东胜区城乡统筹试验示范区 1#泵站配电室、值班室

1#泵站加建泵站

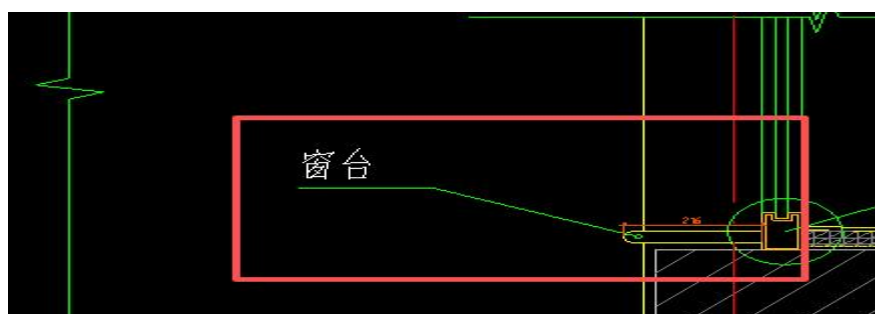
3.窗台板：值班室窗台是否采用石材窗台板，厚度是多少？

4.其他窗台是否按图纸备注中的第3条计取？

5.窗户设附框具体材质及型号未说明，请明确

回复：30mm

回复：按照图纸。

回复：20x40x1.5 方钢

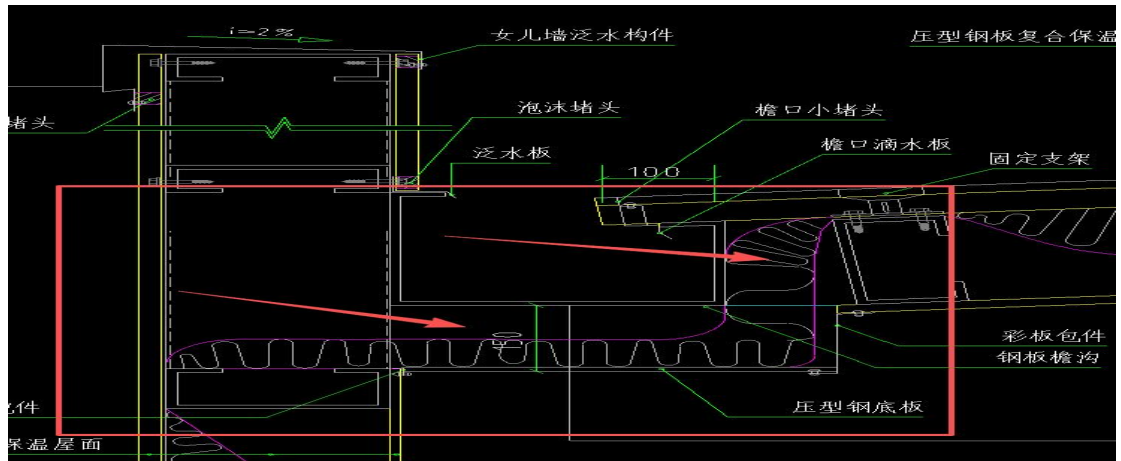
4.钢板檐沟，钢板的厚度是多少？请明确

5. 屋面防水做法表中为 2 层 3mm 厚 SBS 改性沥青防水卷材在钢板檐沟处是否设置，钢板檐沟下具体做法是什么，请明确

回复：3 毫米

回复：2 层 3mm 厚 SBS 改性沥青防水卷材取消。
